美浜発電所、高浜発電所及び大飯発電所 原子炉設置変更許可申請

【大山生竹テフラの噴出規模見直しに係る
指摘事項への回答について】

関西電力株式会社

2020年4月20日

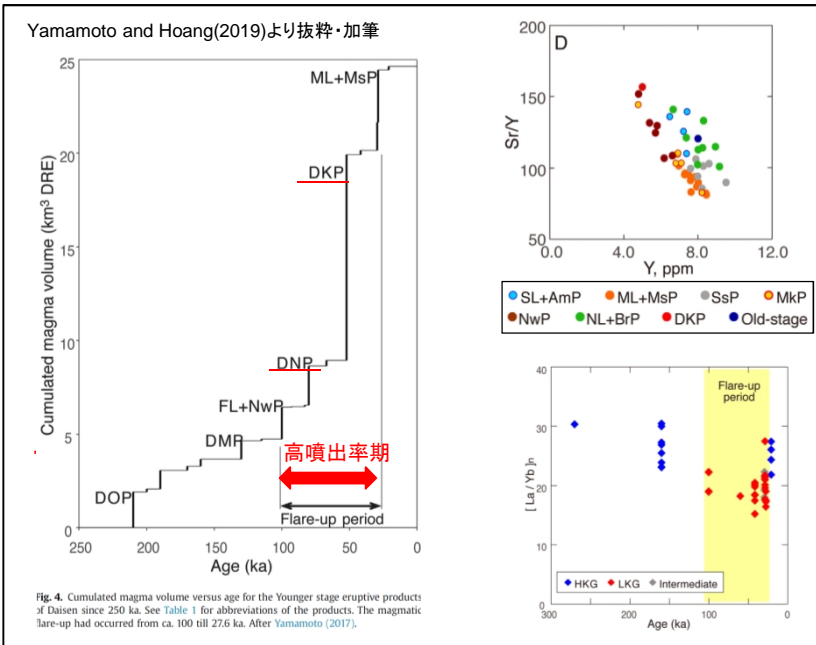
No.	これまでの審査会合でのご指摘事項	審査会合での状況
1	噴出規模11km ³ の根拠を示すこと。〔第748回審査会合〕	1/24審査会合で ご説明済み
2	Tephra2の評価における前提、根拠等のパラメータと、それにより最大層厚をどのように設定したか説明すること。〔第748回審査会合〕	3/13審査会合で ご説明済み
3	階段ダイアグラムの噴出量について、既往文献(山元2017等)の情報も含めて整理すること。〔第827回審査会合〕	3/13審査会合で ご説明済み
4	高噴出率期と低噴出率期の評価にあたっては、ピアレビューを受けた公表論文(Yamamoto and Hoang(2019))も参照すること。〔第827回審査会合〕	3/13審査会合で ご説明済み
5	マグマ定置深さに関する原子力規制庁2019の引用について、カルデラ噴火を対象とした知見を大山に引用する理由を示すこと。〔第827回審査会合〕	3/13審査会合で ご説明済み
6	降灰層厚として評価できないとした土師地点及び大屋地点の調査結果についても資料集(補足説明)に追加すること。〔第827回審査会合〕	3/13審査会合で ご説明済み
7	神吉地点のボーリング調査結果について、層厚を評価した部分を明確にするとともに柱状図や写真などのデータも添付すること。〔第827回審査会合〕	3/13審査会合で ご説明済み
8	越畑地点における降灰層厚と大山からの越畑地点及び各発電所との距離の関係を踏まえ、設計層厚を設定すること。〔第849回審査会合〕	今回ご説明 (P.50～52)
9	シミュレーション結果を層厚図として示し、DNPアイソパックと対比して示すこと。〔第849回審査会合〕	今回ご説明 (P.50～52)

- 巨大噴火並みに大きいDKP規模の噴火は、高噴出率期でのみ発生すると考えられ、低噴出率期に戻ったとされる現在において、発電所運用期間中におけるDKP規模の噴火の可能性は十分低いと考えられる。
- 原子力規制委員会(2019)の既往研究では低噴出率期に、リバイス後においては高噴出率期に発生したとされるDNPについて、火山影響評価上、低噴出率期に発生した噴火と見做して火山影響評価の対象として考慮する。
- また、上記より、高噴出率期に発生したDKPと、低噴出率期に発生したDNPは一連の巨大噴火では無いと評価する。
